Mission régionale d'autorité environnementale

**Avis sur le projet de centrale photovoltaïque
au sol à Cloyes-sur-Marne (51)
porté par la société « C.P.E.S Pièces des Prévôts »**

n°MRAe 2024APGE134

Figure 2: Plan du projet

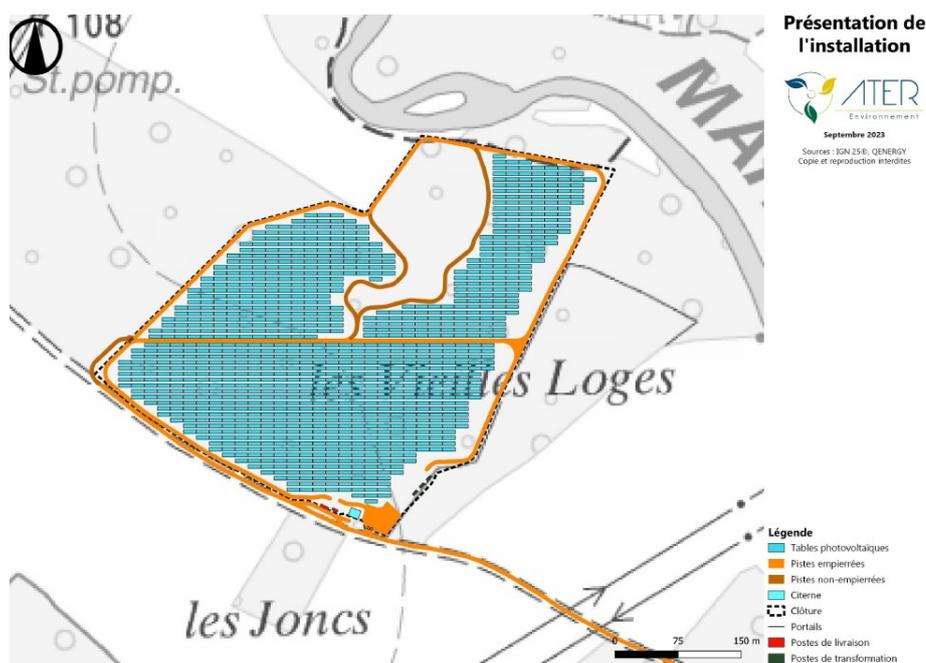
Le projet est constitué de 1 020 tables photovoltaïques (2 040 panneaux photovoltaïques d'après le dossier) de modules en silicium cristallin ou en couches minces, présentant un très bon rendement et un haut niveau de fiabilité. La surface totale couverte par les panneaux n'est pas indiquée dans le dossier.

L'Ae recommande de préciser les dimensions des panneaux photovoltaïques et des tables ainsi que la surface totale couverte par les panneaux photovoltaïques.

Le dossier mentionne par ailleurs que les fondations en pieux battus seront privilégiées, puisque moins impactantes en termes d'emprise au sol que les fondations « hors-sol » de type longrines en béton. L'Ae relève dans le dossier que l'entité hydrogéologique est affleurante, ce qui signifie que les pieux seront très souvent en contact avec la nappe d'eau souterraine.

L'Ae s'interroge donc sur le risque de pollution de la nappe d'eau souterraine par la migration le long de ces 8 160 pieux⁷ des éléments métalliques de l'installation par lessivage par les eaux pluviales ou lors d'un incendie, **alors que cette nappe souterraine alimente le captage d'eau potable de la commune de Cloyes-sur-Marne** (voir partie 3.1.2 ci-après). L'impact environnemental des pieux ne peut donc pas se limiter à la seule emprise au sol.

L'Ae recommande de comparer les différentes techniques de fondations des tables telles que l'ancrage par pieux ou longrines ou plots en béton afin de retenir la solution la plus protectrice de la nappe d'eau souterraine au regard des risques de pollution lors d'un incendie ou par des inondations qui permettraient une migration d'une pollution métallique vers la nappe alimentant le captage d'eau potable de la commune de Cloyes-sur-Marne.

Figure 4: Évitement des zones humides (zones hachurées bleues)

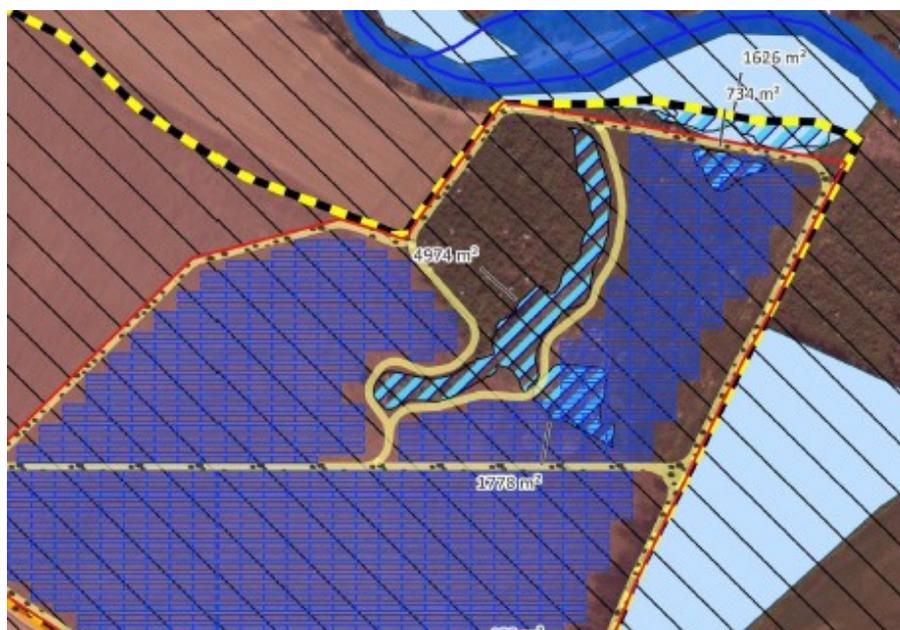
Par ailleurs, le pétitionnaire a effectué une expertise de terrain pour la recherche de zones humides, qui a conduit à l'identification d'environ 1 ha de zones humides dont un quart accueillera des panneaux photovoltaïques (cf. figure 4 du présent avis).

L'Ae recommande de faire porter la mesure d'évitement sur la totalité des zones humides.

L'Ae note de plus que les impacts cumulés sur les zones humides sont plus importants que ceux visés dans le dossier, Q ENERGY menant plusieurs projets de centrales photovoltaïques au sol et flottantes comme celle du lac de Cloyes qui représente 6 260 m² de zones humides impactées.
